大間原子力発電所  
地下構造の評価について  
(コメント回答 その1)  
(補足説明資料)

2020年1月17日  
電源開発株式会社

・本資料では、地下構造の評価に係る下表の指摘事項について回答する。

陸域での屈折法地震探査の仕様

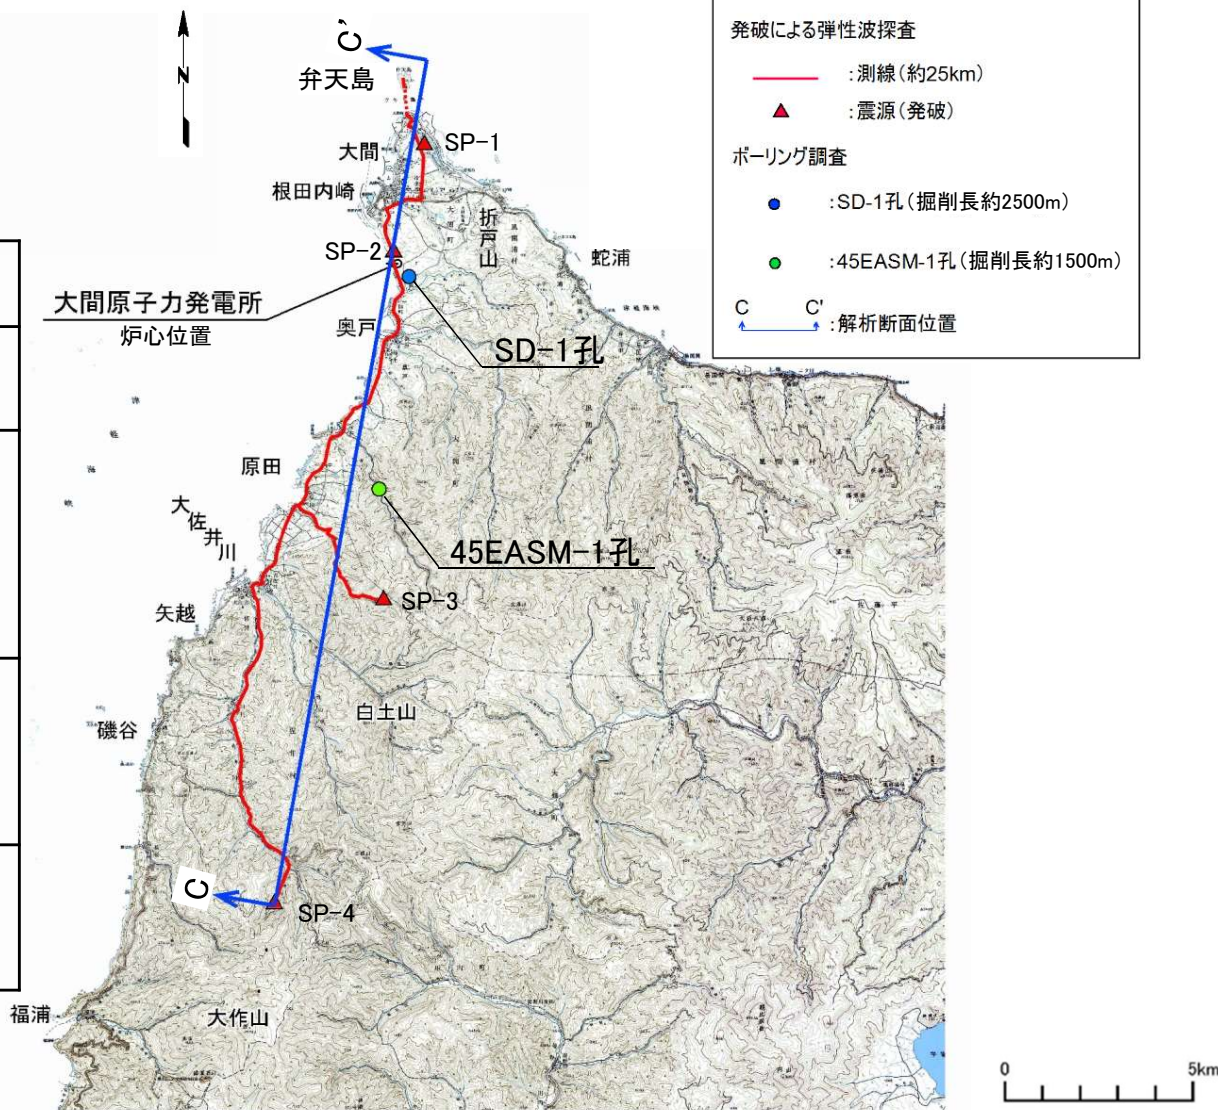
コメントNo.S3-1

・表に示す仕様により実施した屈折法地震探査のデータを用い、「2-2-6」に示す手順でモグラフィ解析を行った。

## トモグラフィ解析により作成した速度構造モデル

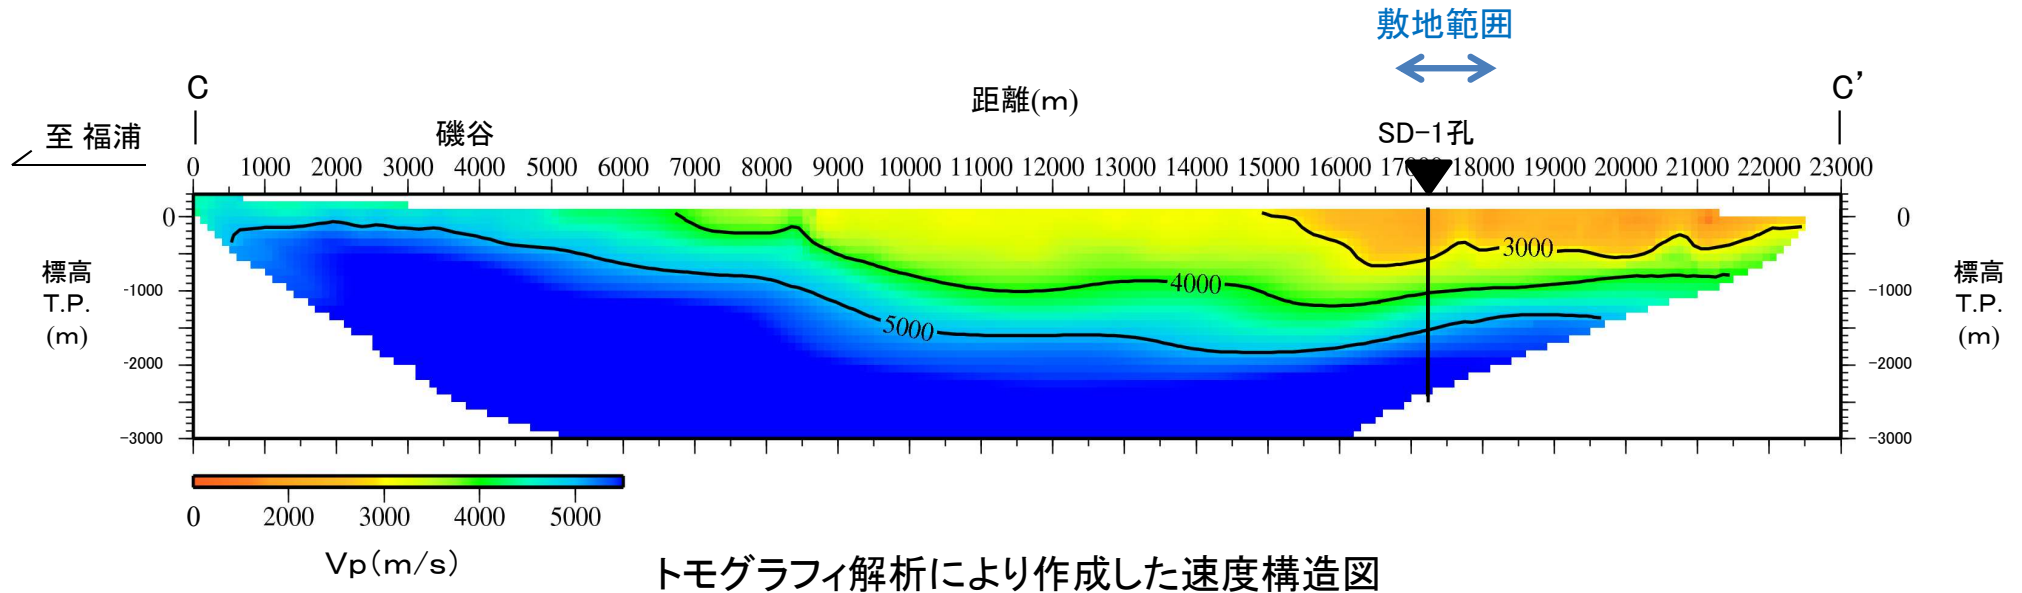
コメントNo.S3-1

- 屈折法地震探査のデータを用い、「2-2-6」に示す手順でトモグラフィ解析を行うことにより、速度構造モデルを作成した。

トモグラフィ解析により作成した速度構造モデルでの計算走時と観測走時の比較

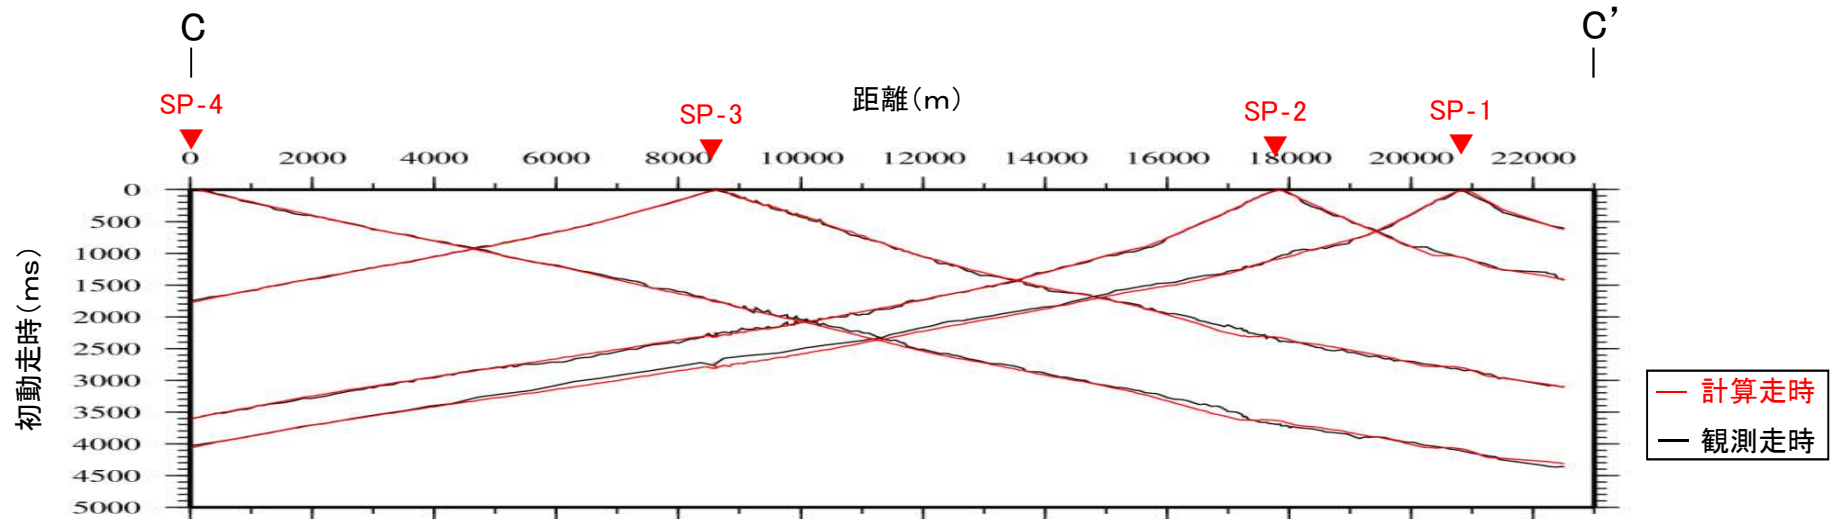
コメントNo.S3-1

- トモグラフィ解析により作成した速度構造モデルで計算した初動走時と観測による初動走時を比較することで、速度構造モデルの妥当性を確認した。
- トモグラフィ解析により作成した速度構造モデルによる計算走時は、観測走時を良く再現できていることから、トモグラフィ解析による速度構造モデルは妥当であると判断した。

敷地周辺海域の屈折法地震探査の速度構造図

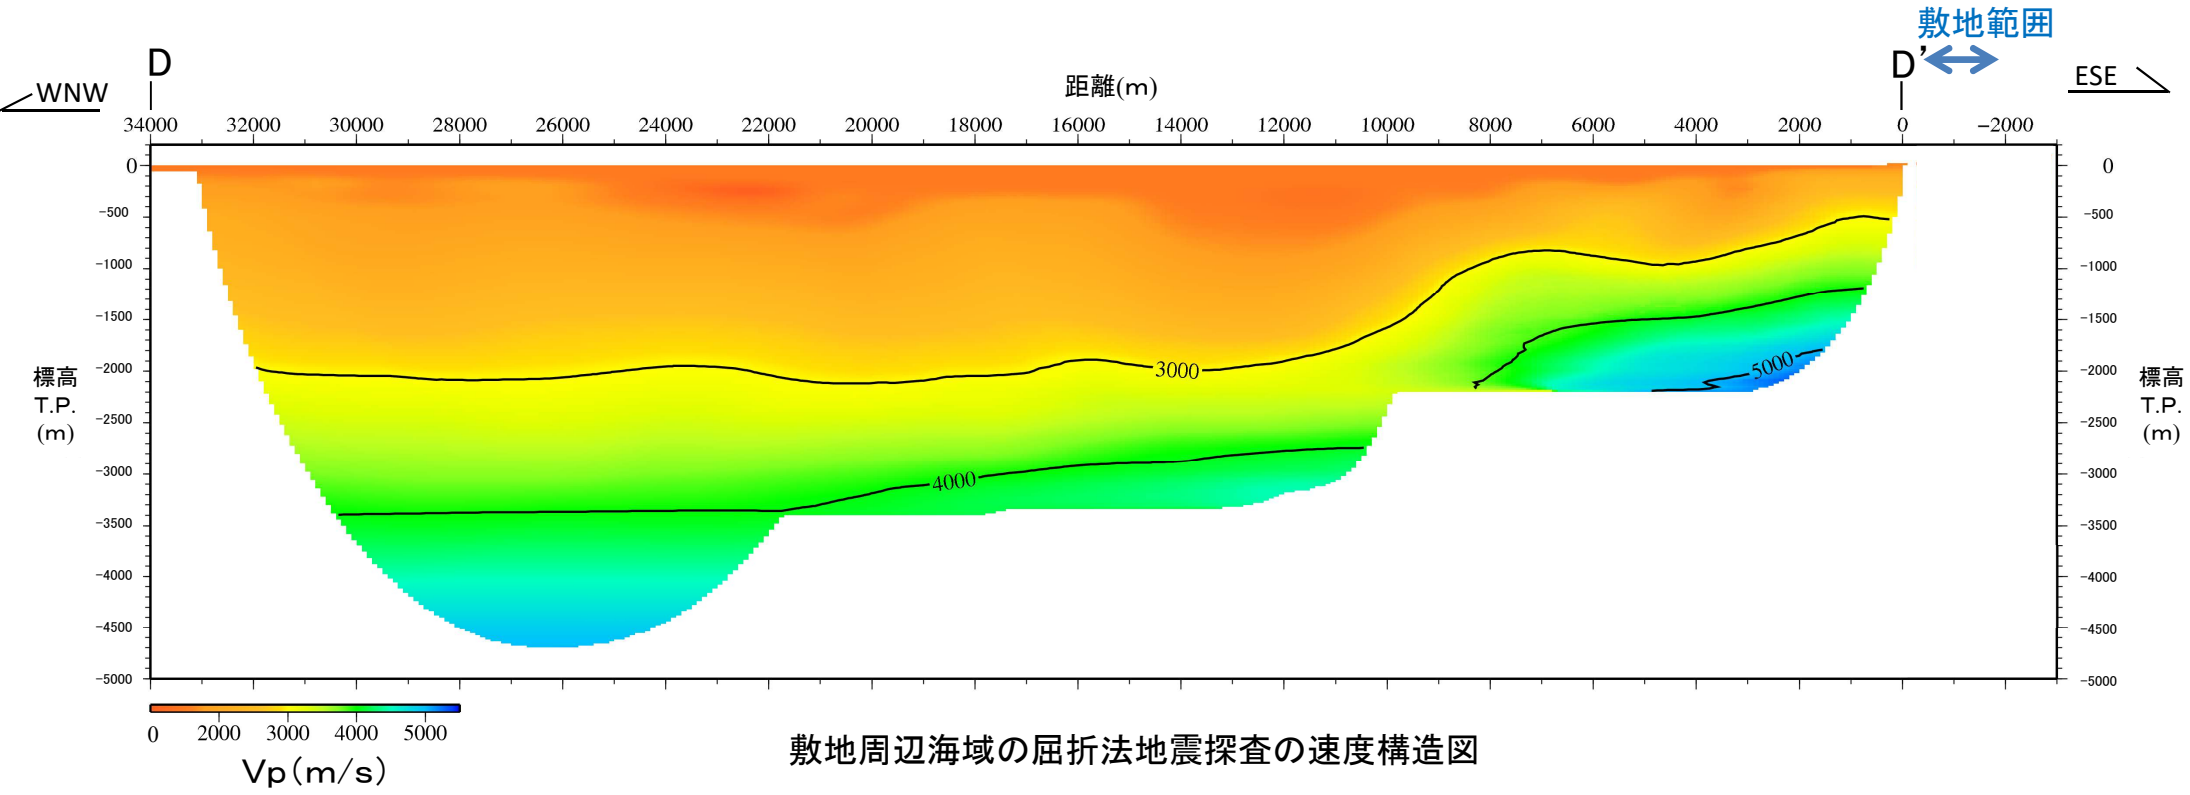
コメントNo.S3-1

• 屈折法地震探査のデータを用い、「2-2-6」に示す手順でトモグラフィ解析を行うことにより、速度構造モデルを作成した。

トモグラフィ解析により作成した速度構造モデルでの計算走時と観測走時の比較

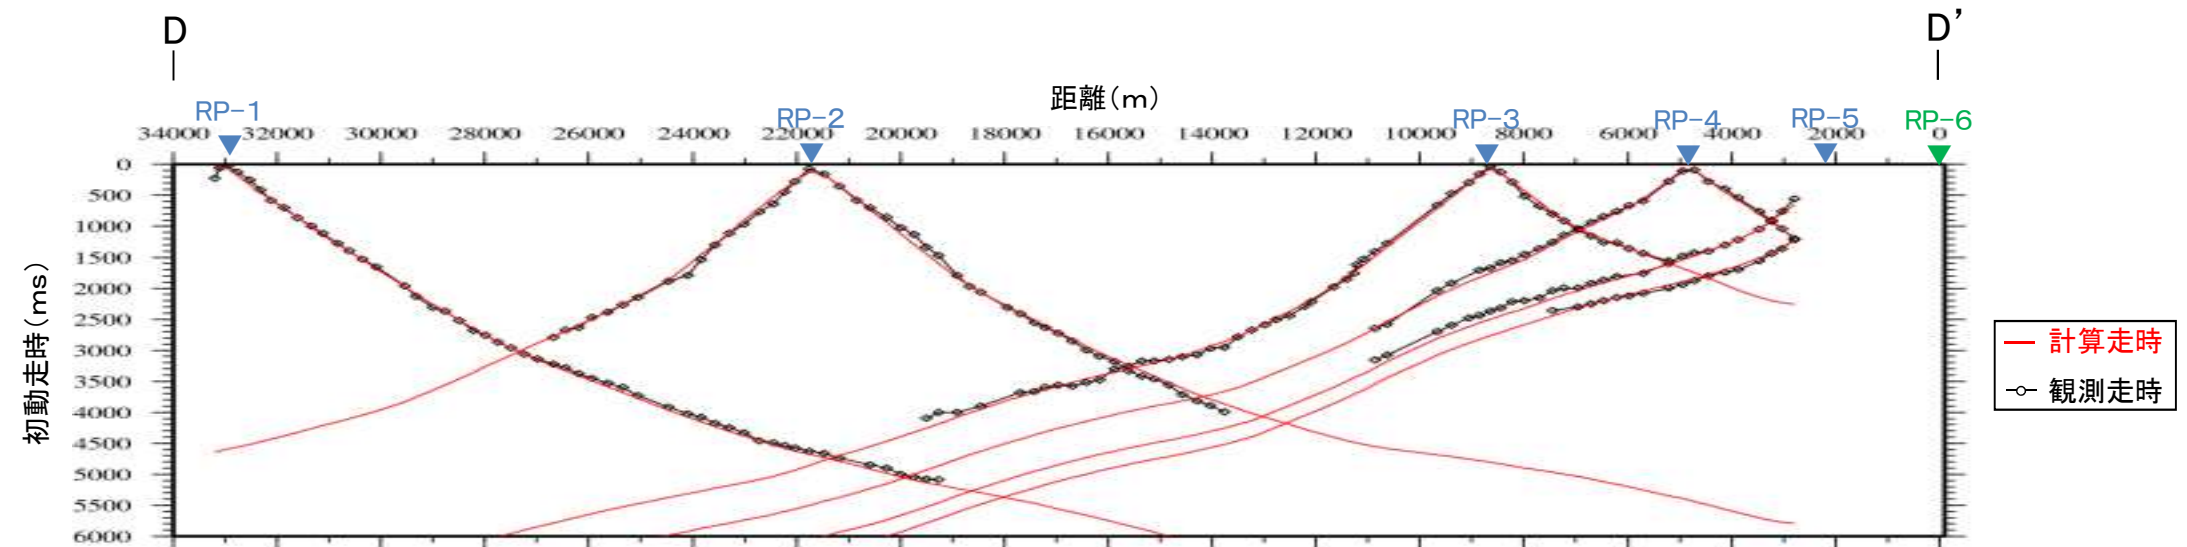
コメントNo.S3-1

- トモグラフィ解析により作成した速度構造モデルで計算した初動走時と観測による初動走時を比較することで、速度構造モデルの妥当性を確認した。
- トモグラフィ解析により作成した速度構造モデルによる計算走時は、観測走時を良く再現できていることから、トモグラフィ解析による速度構造モデルは妥当であると判断した。

反射法地震探査結果に屈折法地震探査による速度構造図を重ねた図

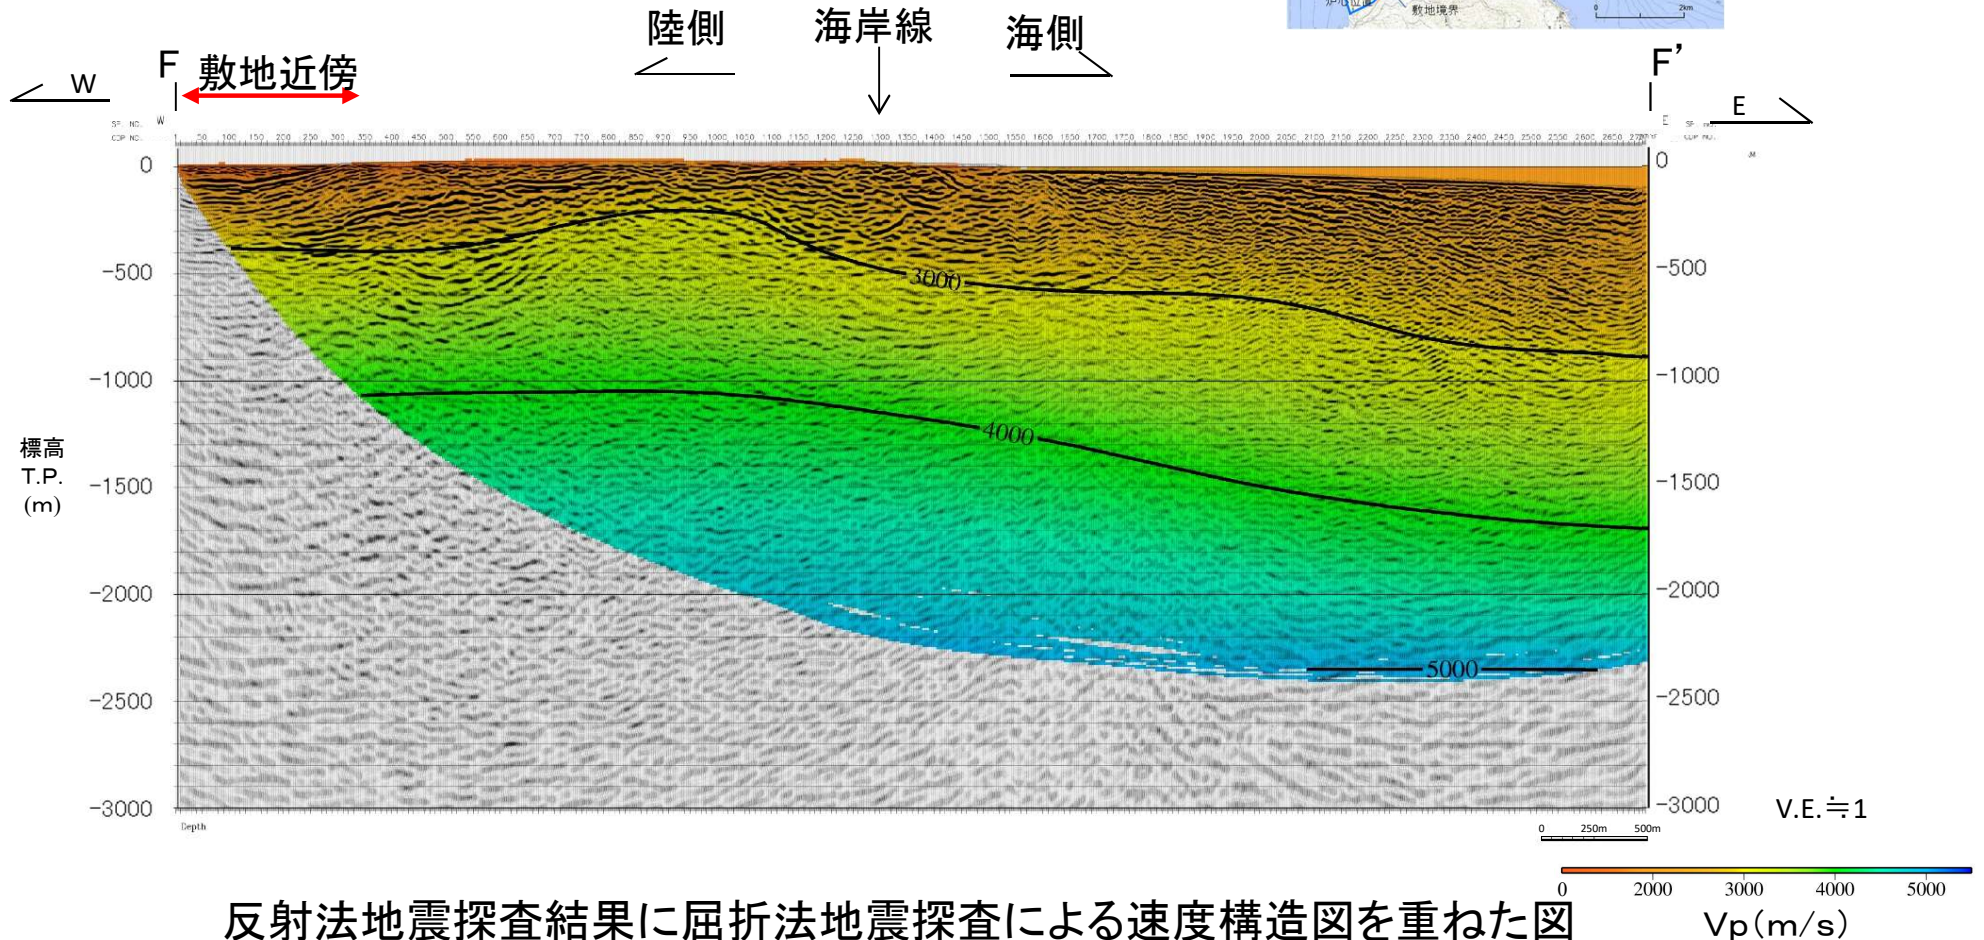
コメントNo.S3-1

- 屈折法地震探査のデータを用い、「2-2-6」に示す手順でトモグラフィ解析を行うことにより、速度構造モデルを作成した。

反射法地震探査及びオフセットVSP探査のトモグラフィ解析結果

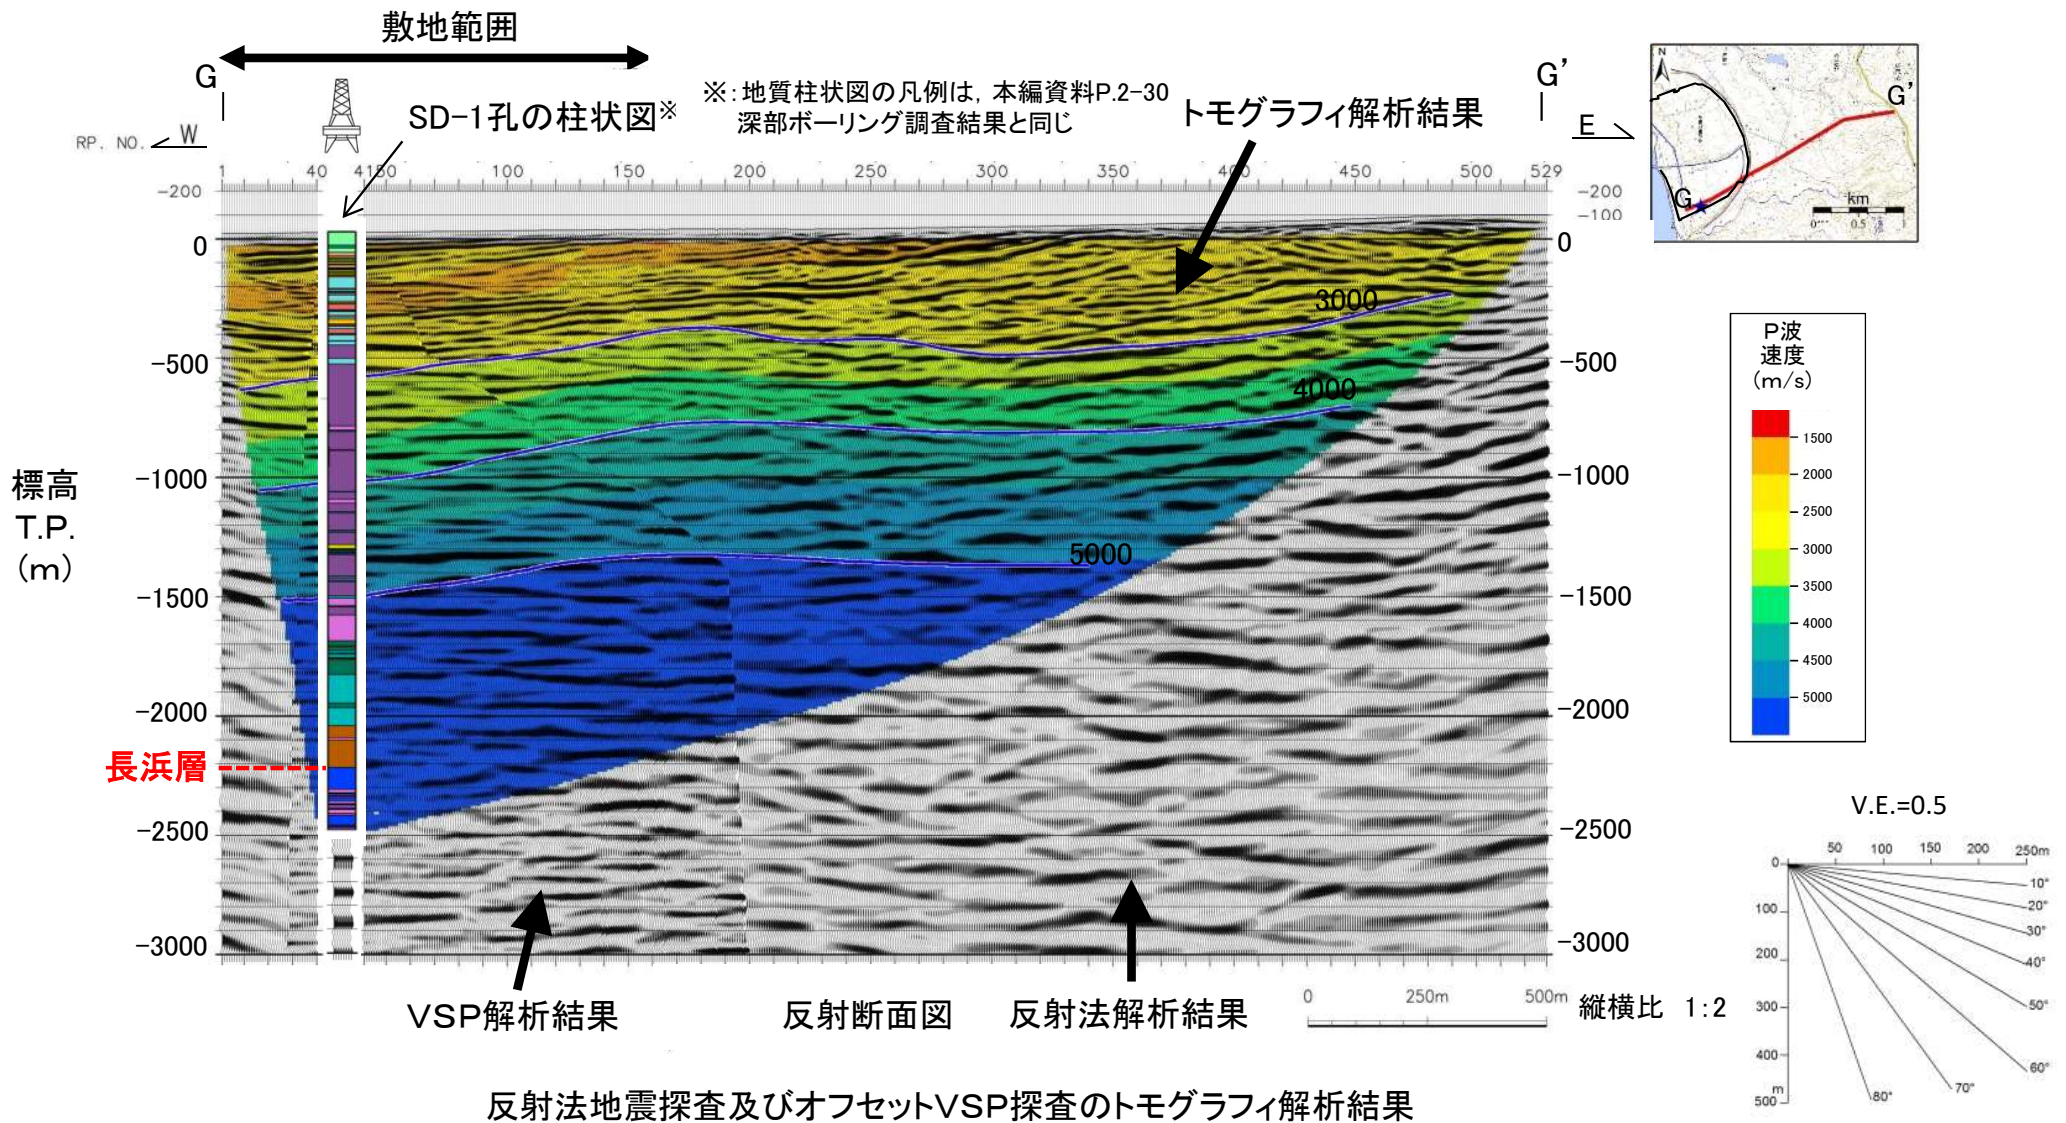
コメントNo.S3-1

• オフセットVSP探査のデータを用い、「2-2-6」に示す手順でトモグラフィ解析を行うことにより、速度構造モデルを作成した。
